## VYSVĚTLUJÍCÍ INFORMACE Č.10

„Rekonstrukce veřejného osvětlení - Statutární město Chomutov - 1. etapa“.

Systémové číslo VZ: **P24V000000030**

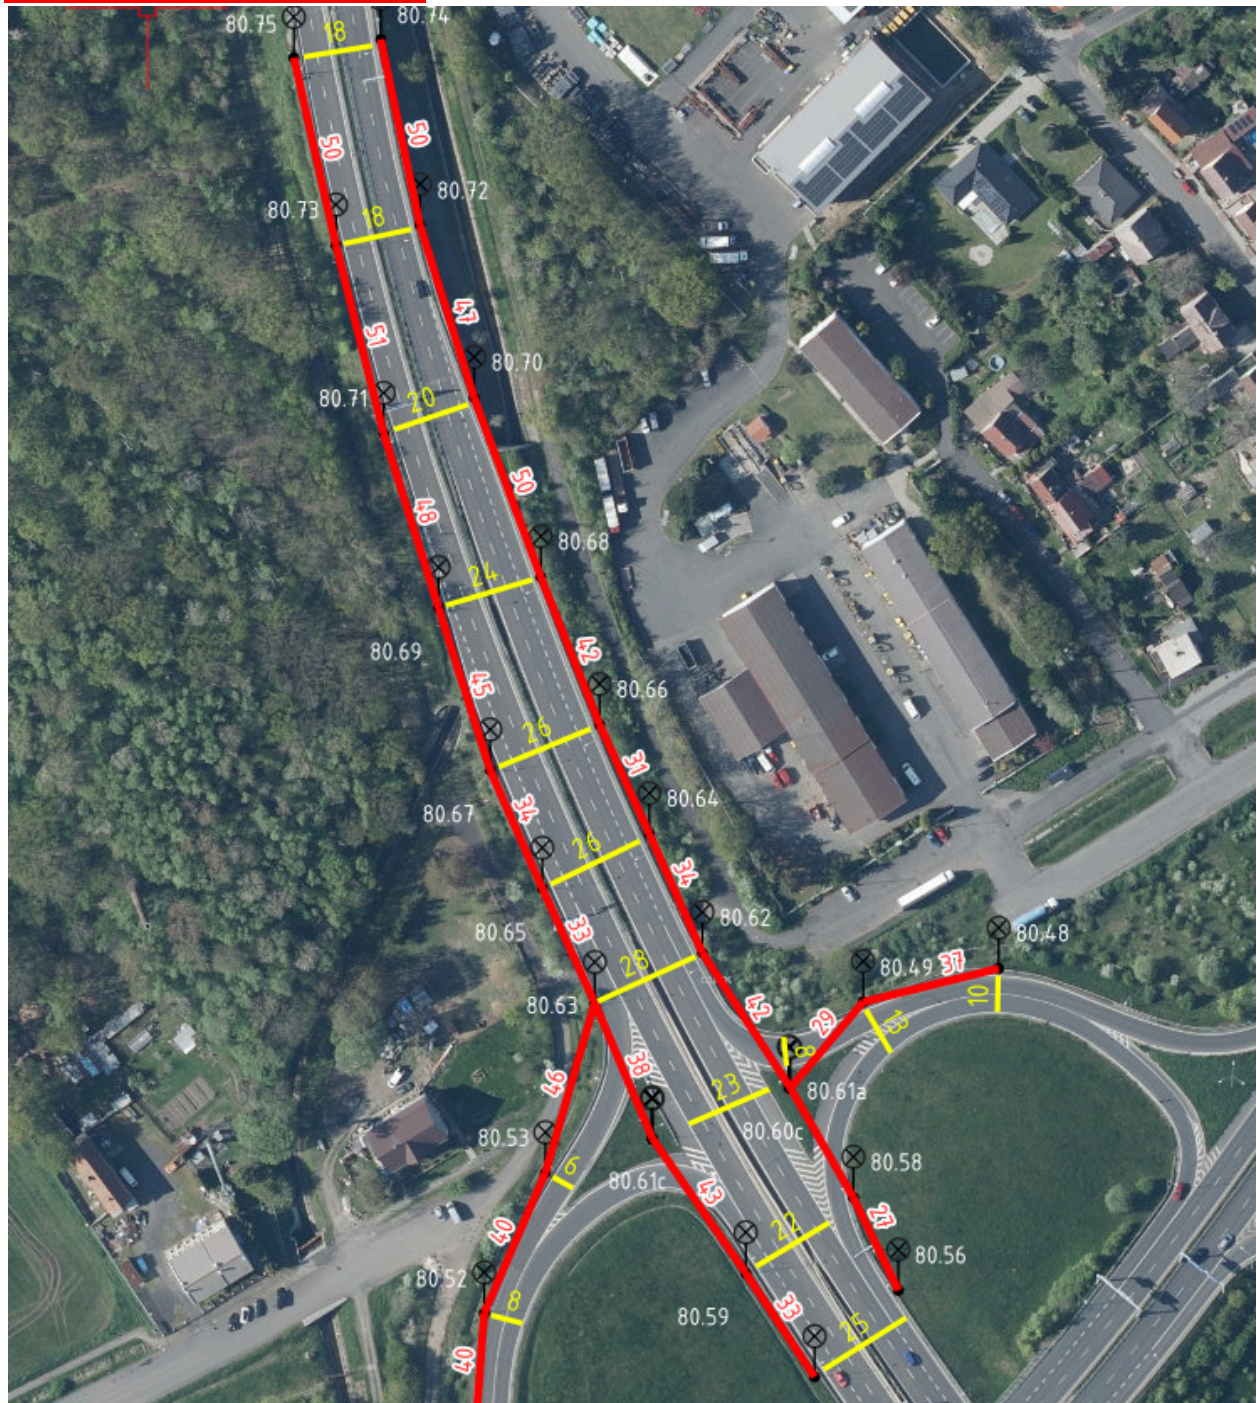
Hned v prvním úseku 101 je zadáno, že bude kontrolován na M3 a pro výpočet typu svítidel zadává Zadavatel šířku vozovky 15 m (jeden pruh šířky 7 m, šířka oddělovacího pásu mezi vozovkami 1 m, druhý pruh šířky 7 m). V zadané oblasti měření se ale **nenachází ani jeden úsek**, který by odpovídal zadání v zadávací dokumentaci, natož pak většina!

Dále Zadavatel stanovil, jak sám uvádí nejběžnější nebo průměrné hodnoty šířky komunikace na 15 (jeden pruh šířky 7 m, šířka oddělovacího pásu mezi vozovkami 1 m, druhý pruh šířky 7 m) metrů a to z následujících šířek! (m) 28, 26,26,25,24,23,22,20,18,18,13,11,10,8,8,8,6,

Takový postup působí zcela absurdně, když si uvědomíme, že začínáme od 1 pruhu končíme na 6 pruzích a jsou zde zatáčky, nájezdy, připojovací pruhy, dálnice, osvětlení se mění z oboustranného na jednostranné apod.

Pokud je zpracován výpočet podle zadávacích podmínek zadavatele, tak v oblasti 101 **nesouhlasí** se zadávacími podmínkami **94% úseků**. Tyto úseky buď neplní normu, nebo dotační podmínky.

Simulace úseku 101 přesně dle zadávacích podmínek, které stanovil Zadavatel

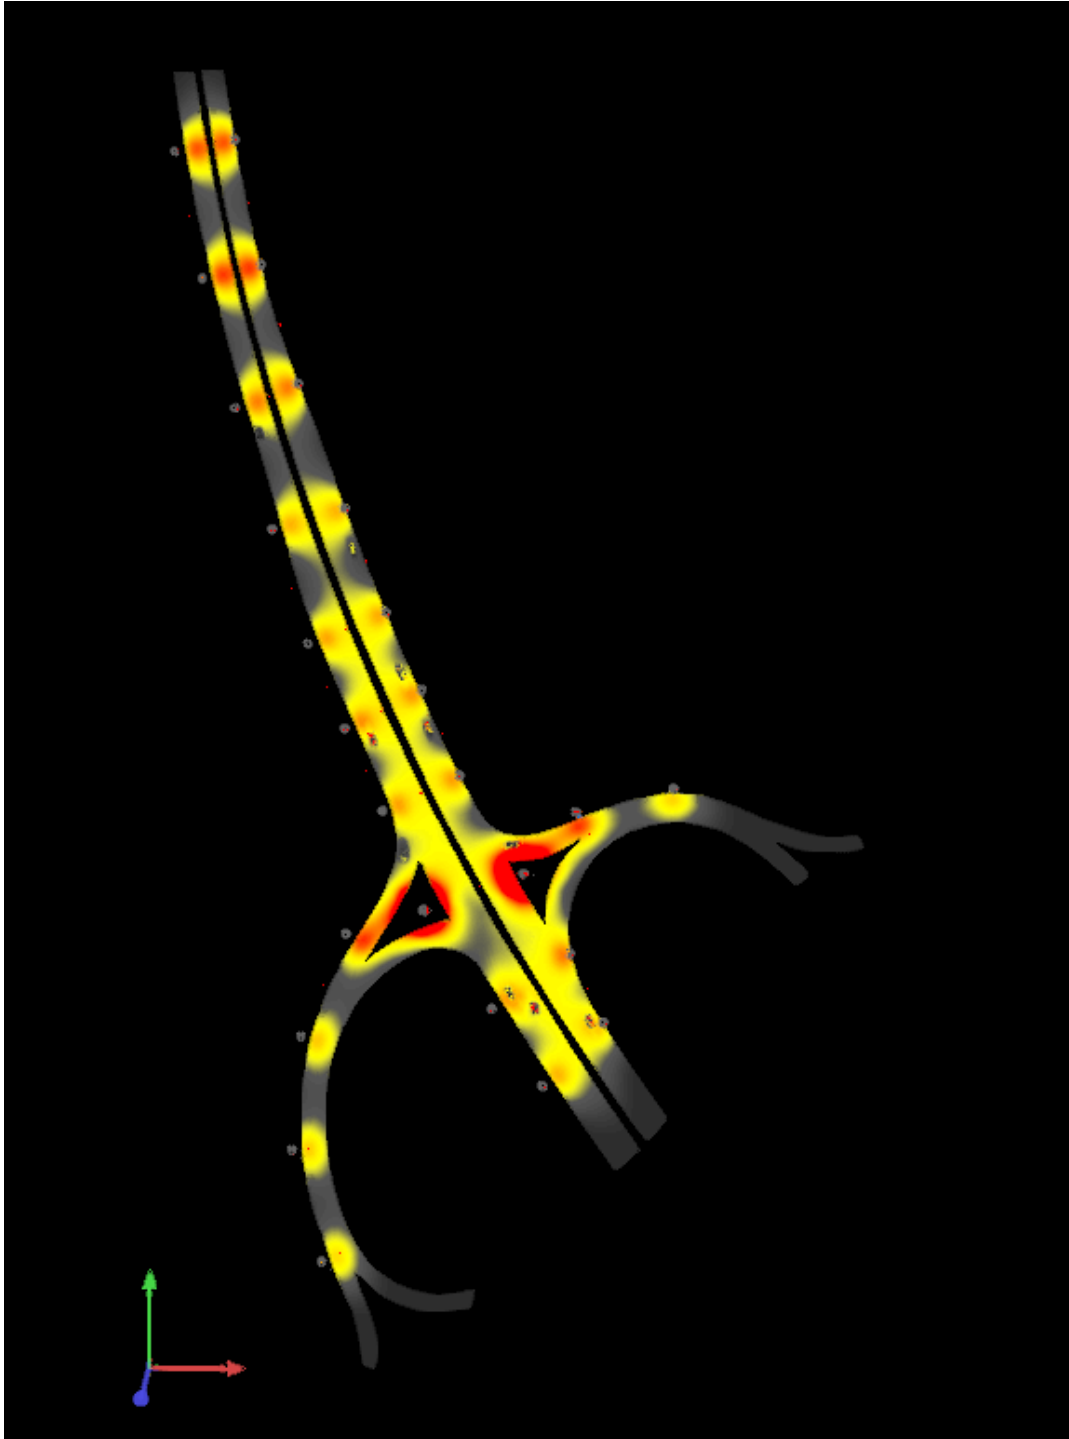
Lze si jasně všimnout, že úsek **nemá rovnoměrný jas, světlo střídá tmou** (hodnoty klesají až k 0,1 cd/m<sup>2</sup>).

Na sjezdech v zatáčkách je taky úplná tma mezi světly a naopak prostor trojúhelníků je přesvětlený (červená barva). Výsledné osvětlení neodpovídá normě a je velmi nebezpečné z důvodu zásadního snížení reakčního času v tmavých místech a rizika přehlédnutí překážky, olejové skvrny apod.
